Mission régionale d'autorité environnementale

**Avis délibéré de la mission régionale
d'autorité environnementale
Hauts-de-France
sur le projet d'extension du parc éolien des Nouvions
de la société Nordex
sur les communes de Nouvion-et-Catillon et Nouvion-le-Comte (02)**

n°MRAe 2019-3938

carte contexte éolien (source : *Étude Paysagère*, page 25)

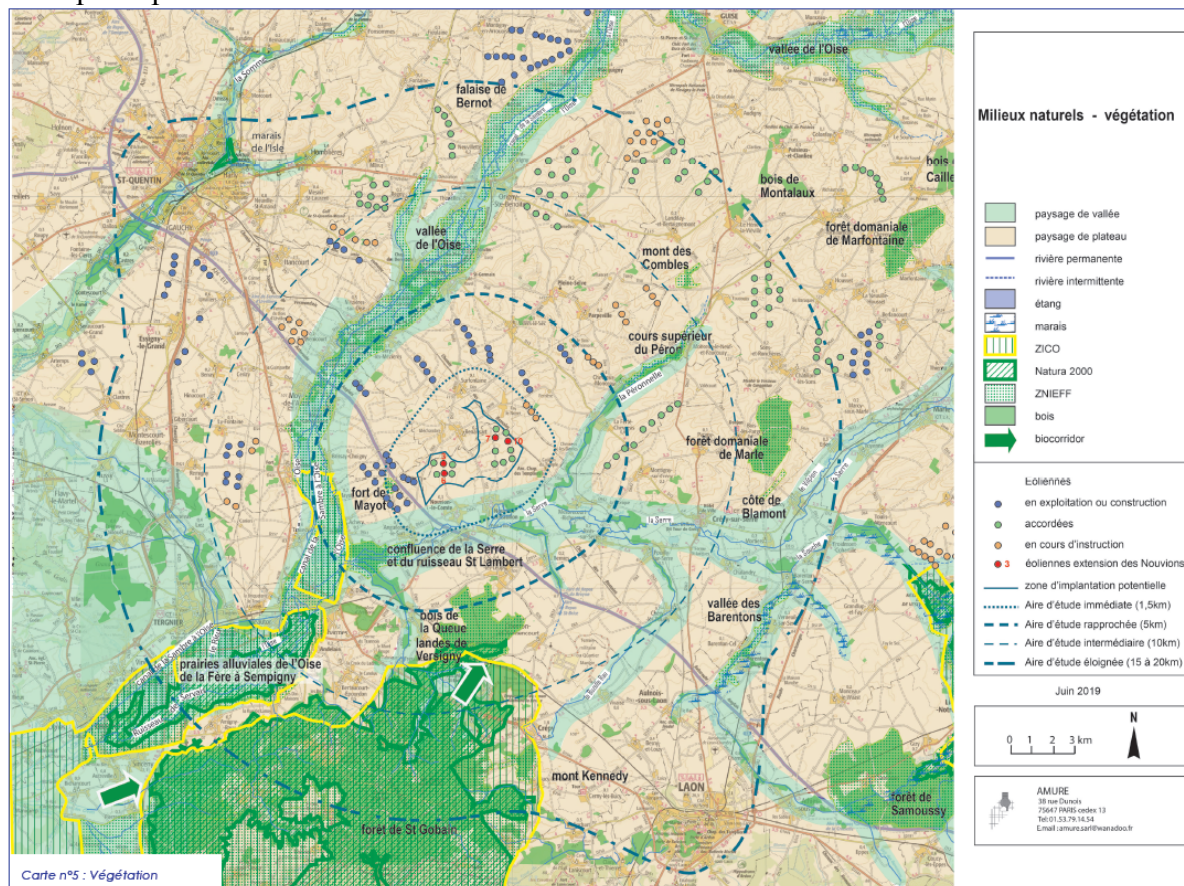
L'étude paysagère démontre qu'une problématique d'encerclement et de saturation paysagère est déjà présente, marquée par des indices d'occupation des horizons importants et des espaces de respiration restreints. Bien que l'étude démontre que le projet n'est pas de nature à augmenter significativement cette problématique, il est nécessaire d'approfondir l'analyse des effets cumulés de tous ces parcs réalisés ou en projet.

L'autorité environnementale recommande d'approfondir l'étude des effets cumulés dans un objectif d'évitement ou de réduction des incidences sur le paysage et les milieux naturels.

Localisation des éoliennes par rapport aux enjeux (source : volet biodiversité page 230)

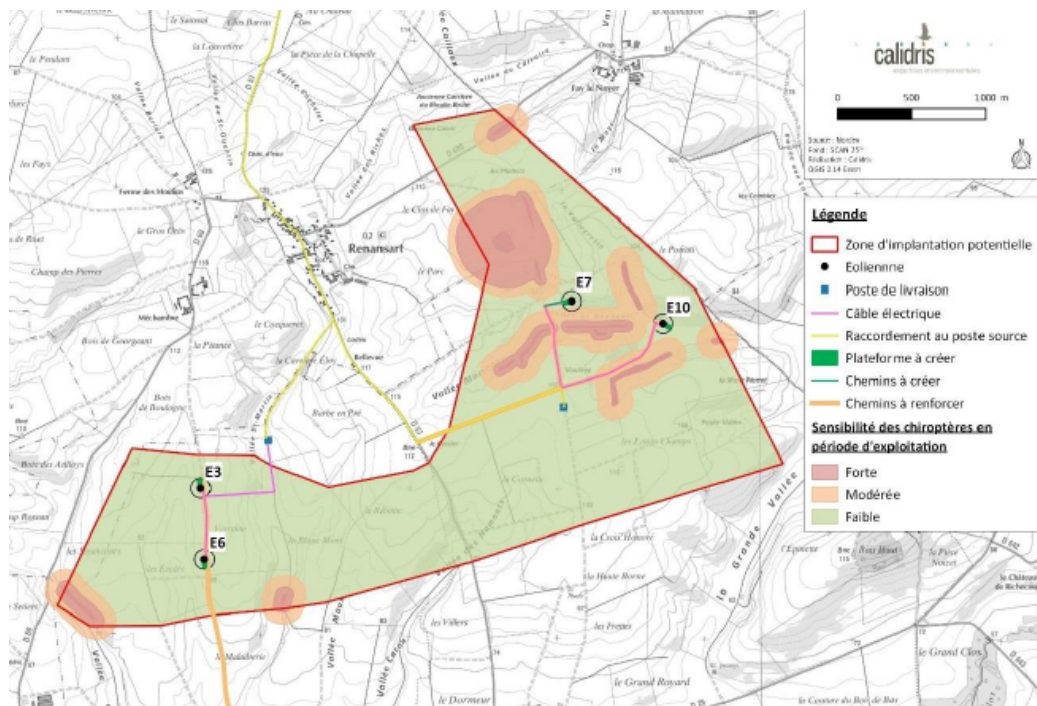
Le dossier indique que certaines éoliennes du projet (E7 et E10) sont à moins de 200 mètres en bout de pale des lisières et boisements (tableau 69, page 229 du volet biodiversité). Pour mémoire, une distance minimale de 200 mètres en bout de pale est recommandée par le guide Eurobats².

Il conclut (page 233 du volet biodiversité) que des impacts modérés à très forts sont attendus pour la Noctule commune, la Noctule de Leisler, la Pipistrelle commune, la Pipistrelle de Kuhl et la Pipistrelle de Nathusius, en phase d'exploitation. En phase travaux, une perte d'habitats modérée est prévue pour le Grand Murin, le Murin à oreilles échancrées, la Pipistrelle commune et la Pipistrelle de Nathusius (tableau 61, page 201 du volet biodiversité).

L'autorité environnementale recommande, compte tenu du risque de collision ou de barotraumatisme pour les chiroptères et des préconisations d'Eurobats, de supprimer, ou déplacer à plus de 200 mètres des éléments arborés en bout de pale, les éoliennes E7 et E10.
